BOSCH 博世	Product Development Design Change Request 产品开发设计变更请求		Version 15 Effective date: 2025-05-10th
	Confidential		Design Change Request No. 25_032
Customer project Name/ 客户项目名称: JIM-4JJ MCR No. / MCR号:			
Sample status / 样件状态: ☐ A Sample ☐ B Sample ☒ C Sample ☐ D Sample			
Change part&product Name/更改零部件产品的名称(简要描述)			
DOC+SDPF新鲜件(不可拆): F01ZH003EA-03 675 SCR新鲜件: F01ZH003EB-05			
Reason of changes/更改理由(简要描述): 依据客户需求, 提供 JIE-4JJ C样OTS件;			
Change from/变更来源:			
Customer request / 客户要求 ☒		Supplier request / 供应商请求 ☐	Design optimization / 设计优化 ☐
Correction / 更正(错误) ☐		Other / 其他 ☐ ()	
Change inform to/变更通知人: Zhang Shengchang,Zhang Hanquan,Shen Weibo, Li Yicen, Fang Jiayan, Yin Kangzhuang Yang Guangtuo,Jia Kebin, Luo jing, Lu Qingsong,Xie Youfu			
Whether this change impact others component or product 此变更是否影响到其他部件和产品: ☐ yes/是 ☒ no/否			
If impact others product, Whether others projects&product change or not? 如果影响, 别的部件和产品是否也需要同时变更?

PDEC R25-032 (4JJ1-C 样件)

零件号	零件名称	Project	样件阶段	变更来源
	F01ZH003EA-03	DOC+SDPF UNIT	JIE-4JJ	C	BOSCH/Customer
	变更前后				
变更描述			 DOC DPF 主要变更点如下: 1.进气法兰加厚2mm 2.进气端锥进气口直径增大4mm, 长度 减短4mm 3.DOC-canning 不共用493, 筒体不同 4.喷嘴座缺口位置调整 5.混合器保温共用493 6.新开DOC模具件保温 7.新开DPF模具件保温

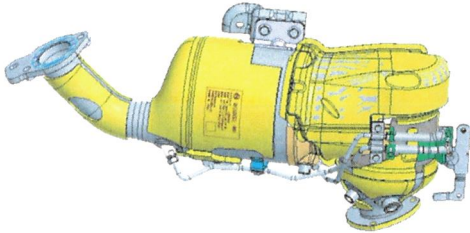
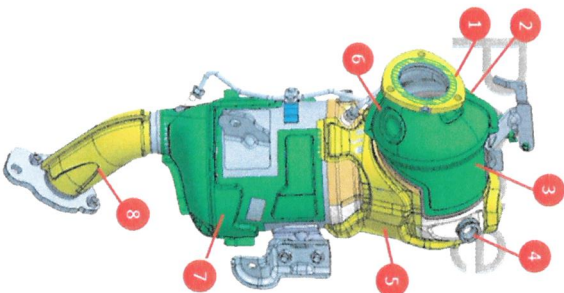
Design / 设计工程师 Signature / 签名: 马坤阳		Date / 日期: 2025.08.05	
Check / 校对工程师 Signature / 签名: 杨广拓		Date / 日期: 2025.08.27	
Description of Change/更改描述: (下面空白处请列出详细的变更前后对比)			
B样件  C样件  具体变更详见附件 DOC DPF 主要变更点如下: 1.进气法兰加厚2mm 2.进气端锥进气口直径增大4mm, 长度减短4mm 3.DOC-canning 不共用493, 筒体缩短 4.喷嘴座缺口位置调整 5.混合器保温共用493 6.新开DOC模具件保温 7.新开DPF模具件保温 8.新开尾管模具件保温 (暂定不开) 9.侧支架依据模具供应商要求调整 SCR 主要变更点如下: 1.尾管长度增长 2.封装筒体缩短 3.保温壳需要折弯 4.吊钩更改 5.6. 进气管微调 B样件  C样件

零件号		零件名称	Project	样件阶段	变更来源
F01Z5017P5-05		BRACKET	Jle-4JJ	C	BOSCH/Customer
变更前		变更后			
F01Z5017P5-01					
变更描述			 和供应商确认最终可行性OK 更新图纸，螺母增加点焊， 孔径及位置度更新 增加刻字区域 同时后续单独供货		
变更原因	供应商反馈B样件成型困难，需要优化数模				
风险点 (影响)	机械强度不足				
验证方法	FEA仿真结果可以满足要求，见附件

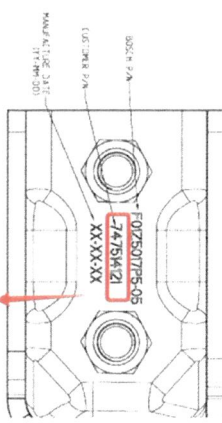
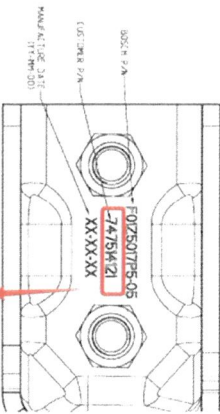
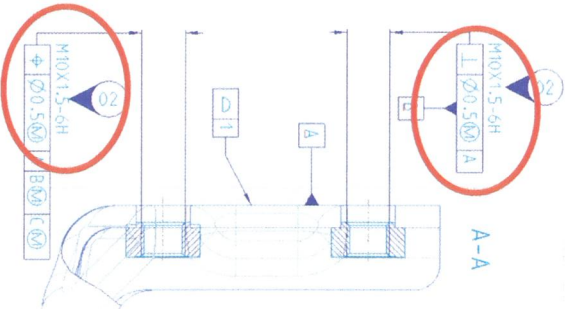
1.F01Z51025V支架孔直径13±0.2收严至12.5±0.2;
2.F01Z5017P5螺母孔垂直度1收严至0.5; 位置度1收严至0.5

零件号		Project	样件阶段	变更来源
	零件名称				
	F01Z510258-03				
变更描述	FLANGE		JIE-4JJ1	C	变更后
	变更前

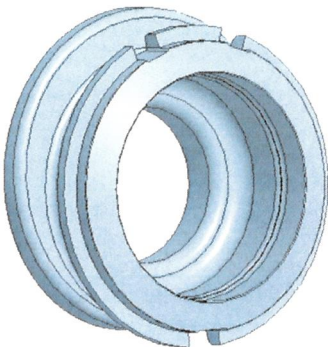
变更原因	弗吉亚工厂评估，传感器座不好焊接，需要调整焊接顺序，端锥和法兰需要内焊，需要增厚法兰厚度，方便焊接		JIE-4JJ1	C	变更后
	法兰增厚，焊缝强度不足

风险点 (影响)					
验证方法	FEA仿真更改后结果数据，优于更改前数据 (报告见附件)

零件号	零件名称	Project	样件阶段	变更来源
	F01Z5017NN-03	MIXER UNIT	JIE-4JJ	C	BOSCH/Customer
	变更前				
变更描述					
	PLATE: F01Z5101BP				
	DM flange: F01Z5101BR

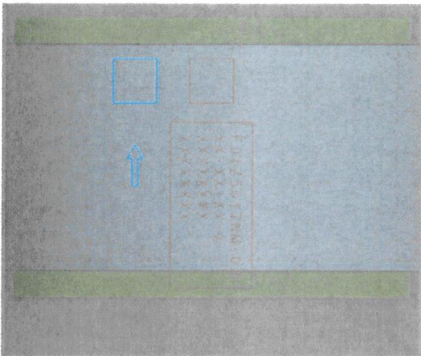
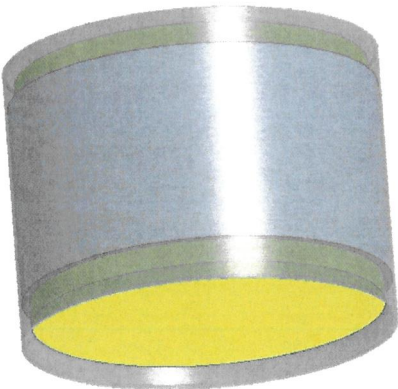
变更原因	1.共用弗吉亚零件。2.依据客户要求调整喷嘴角度				
风险点 (影响)	无				
验证方法	无

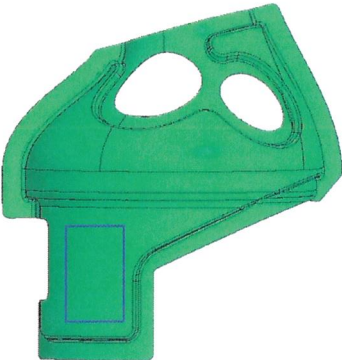
零件号	零件名称	Project	样件阶段	变更来源
	F01Z5018DT-00	INSULATION	J1e-4JJ	C	BOSCH/Customer
	变更前			变更后	
变更描述	手工保温				
				INSULATION WITH MAT: F01Z5018DT-00 FOIL: F01Z5017RP-01 MAT: F01Z5102VL-00 MAT: F01Z5102VU-00 MAT: F01Z5102VW-00 MAT: F01Z5102VV-00 MAT: F01Z5102VS-00 和供应商确认最终可行性OK 更新棉，保温壳图纸	
变更原因	C样件新开保温				
风险点 (影响)	无				
验证方法	无

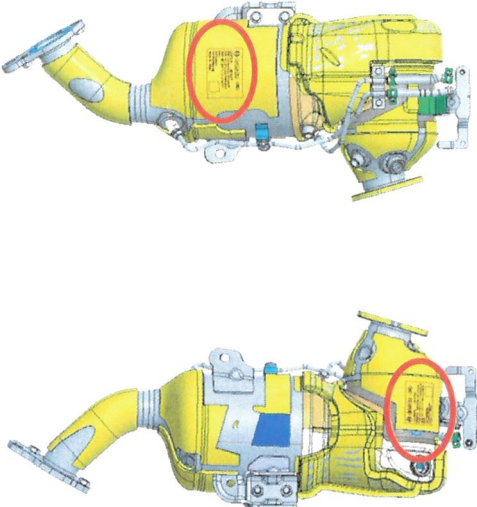
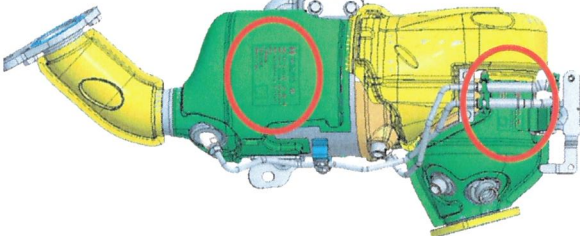
零件号	零件名称	Project	样件阶段	变更来源
	F01Z5017P2-06	OUTLET PIPE	JIE-4JJ	C	BOSCH/Customer
	变更前				
变更描述			变更后		
	PIPE-ASSEMBLY: F01Z5017P2-01 PIN: F01Z51025K-01 PIN:F01Z51025L-01 PIN:F01Z51025M-01		PIPE-ASSEMBLY: F01Z5017P2-06 PIN: F01Z51025K-06 PIN:F01Z51025L-06		
			最终状态取消一个小吊钩 只有2组吊钩		
变更原因	进气端锥旋转，方便客户拆T6。进气管位置微调，吊钩需要新设计				
风险点 (影响)	机械强度不足				
验证方法	FEA仿真后，评估无影响，报告见附件

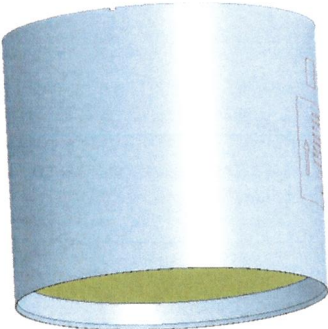
零件号	零件名称	Project	样件阶段	变更来源
	F01ZH003EA-03	铭牌	Jle-4JJ	C	BOSCH/Customer
	变更前				变更后
变更描述			 BOSCH  SDPF 封装：博世汽车系统（无锡）有限公司 SDPF 载体：NGK（苏州）环保陶瓷有限公司 SDPF 涂层：压信万丰（上海）化工有限公司 E415 747514121 F01ZH003EA-03 Made in China  BOSCH  SDPF 封装：博世汽车系统（无锡）有限公司 SDPF 载体：NGK（苏州）环保陶瓷有限公司 SDPF 涂层：压信万丰（上海）化工有限公司 E415 747514121 F01ZH003EA-03 Made in China 		
变更原因	弗吉亚工厂，铭牌为保温壳供应商打刻，位置需要更新，铭牌内容需要更新				
风险点（影响）	铭牌位置更改客户不同意				
验证方法	已沟通客户，客户认可。同493项目
